**PIRMAS SUSITARIMAS
PRIE 2018 M. SPALIO 26 D. RANGOS SUTARTIES NR. 2018-10-30/53-250**

Sutarties objektas: vietinės reikšmės kelio LZ0929 (kelias Nr. 2523 – kelias Nr.2514), kuris jungiasi su valstybinės reikšmės keliais Nr. 2523 Janėnai – Meteliai ir Nr. 2514 Verstaminai – Babrauninkai rekonstravimas

DARBŲ PAKEITIMAS NR.1

Atsiradus techniniame – darbo projekte **293/LZ0929-00-TDP** nenumatytoms aplinkybėms, kurios buvo aptartos ir užfiksuotos apžiūros objekte metu (priedas Nr.1, Apžiūros protokolas Nr.1), projektuotojai 2019-04-24 rašte Nr. 19-1-344 (priedas Nr.2) pateikė siūlomus nenumatytų aplinkybių sprendimo būdus. Rangovas 2019-05-10 raštu Nr. 19-1-357 (priedas Nr.4) kreipėsi į Užsakovą dėl atsiradusių papildomų nenumatytų darbų. Rašte minimiems nenumatytiems darbams buvo gautas techninės priežiūros vadovo pritarimas.

2937.70929-00-1DP-S.B-05

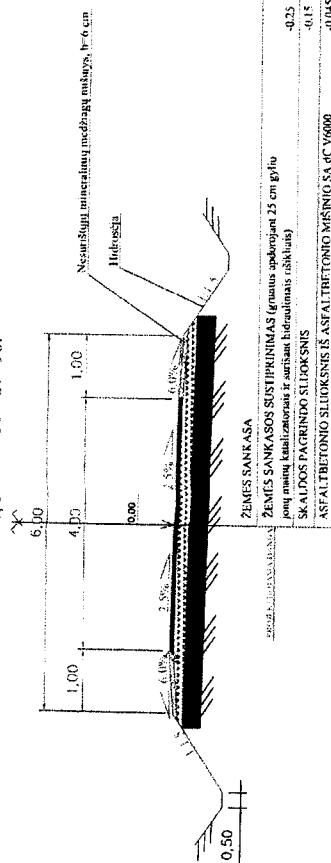
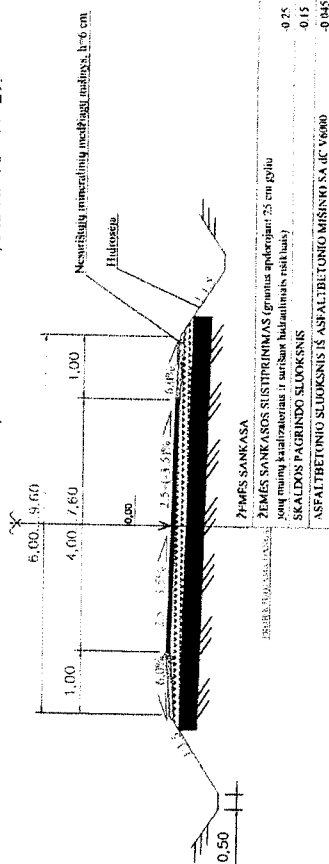
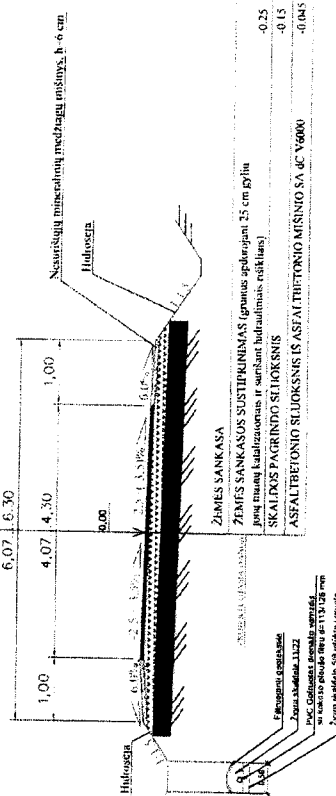
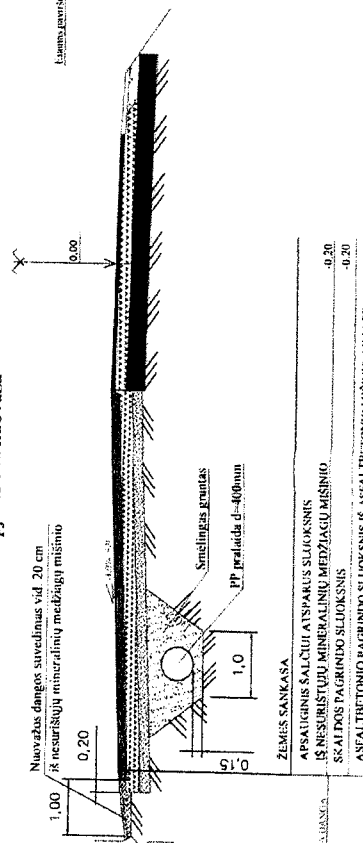
3. Rengiant projekte (293/LZ0929-00-TDP) numatytus drenažus PK51+52 (faktiškai drenažas įrengtas PK51+70), PK55+25 ir PK55+55 radome silpnus, didelio drėgnumo gruntus (durpių ir molio su organinėmis priemaišomis mišinys), kurių negalėjome naudoti drenažų užpylimui. Rekonstruojami drenažai patenka po rekonstruojamu keliu, o rengti kelio žemės sankasos iš tokių gruntų pagal IT ŽS17 rengti negalima. Todėl PK51+70 (drenažo gylis H 5,0m) teko išvežti (270 m³) netinkamo ir atvežti bei supilti smėlingo grunto (270 m³), PK55+25 (drenažo gylis H 2,8m) teko išvežti (apie 96 m³) netinkamo ir atvežti bei supilti smėlingo grunto (96 m³), PK55+55 (drenažo gylis H 2,3m) teko išvežti (69 m³) netinkamo ir atvežti bei supilti smėlingo grunto (69 m³). (priedas Nr.2 projektuotojų raštas; priedas Nr.3 sąmatiniai skaičiavimai)

3. Rengiant projekte (293/LZ0929-00-TDP) numatytus drenažus PK51+52(faktiškai drenažas įrengtas PK51+70), PK55+25 ir PK55+55 radome silpnus, didelio drėgnumo gruntus (durpių ir molio su organinėmis priemaišomis mišinys), kurių negalėjome naudoti drenažų užpylimui. Rekonstruojami drenažai patenka po rekonstruojamą keliu, o rengti kelio žemės sankasos iš tokių gruntų pagal IT ŽS17 rengti negalima. Todėl PK51+70 (drenažo gylis H 5,0m) teko išvežti (apie 270 m³) netinkamo ir atvežti bei supilti smėlingo grunto (apie 270 m³), PK55+25 (drenažo gylis H 2,8m) teko išvežti (apie 96 m³) netinkamo ir atvežti bei supilti smėlingo grunto (apie 96 m³), PK55+55 (drenažo gylis H 2,3m) teko išvežti (apie 69 m³) netinkamo ir atvežti bei supilti smėlingo grunto (apie 69 m³).

3. Rengiant projekte (293/LZ0929-00-TDP) numatytus drenažus PK51+52, PK55+25 ir PK55+55 rasti silpni, didelio drėgnumo su organinėmis priemaišomis gruntai, kurių negalima naudoti drenažų užpylimui, nes dėl didelio drėgnumo neįmanoma tinkamai sutankinti. Rekonstruojami drenažai patenka po rekonstruojamą keliu, o rengti kelio žemės sankasos iš tokių gruntų pagal JT ŽS17 rengti negalima. Todėl PK51+70 (drenažo gylis H 5,0m) reikia iškasti ir išvežti (270 m³) netinkamo ir supilti smėlingo grunto (270 m³), PK55+25 (drenažo gylis H 2,8m) reikia iškasti ir išvežti (apie 96 m³) netinkamo ir supilti smėlingo grunto (96 m³), PK55+55 (drenažo gylis H 2,3m) reikia iškasti ir išvežti (69 m³) netinkamo ir atvežti smėlingo grunto (69 m³) (priedas Nr.3 brėžiniai 2vnt.).

Įrengiamas PVC gofruotas drenažo vamzdis d113/126 su kokoso plaušo filtru
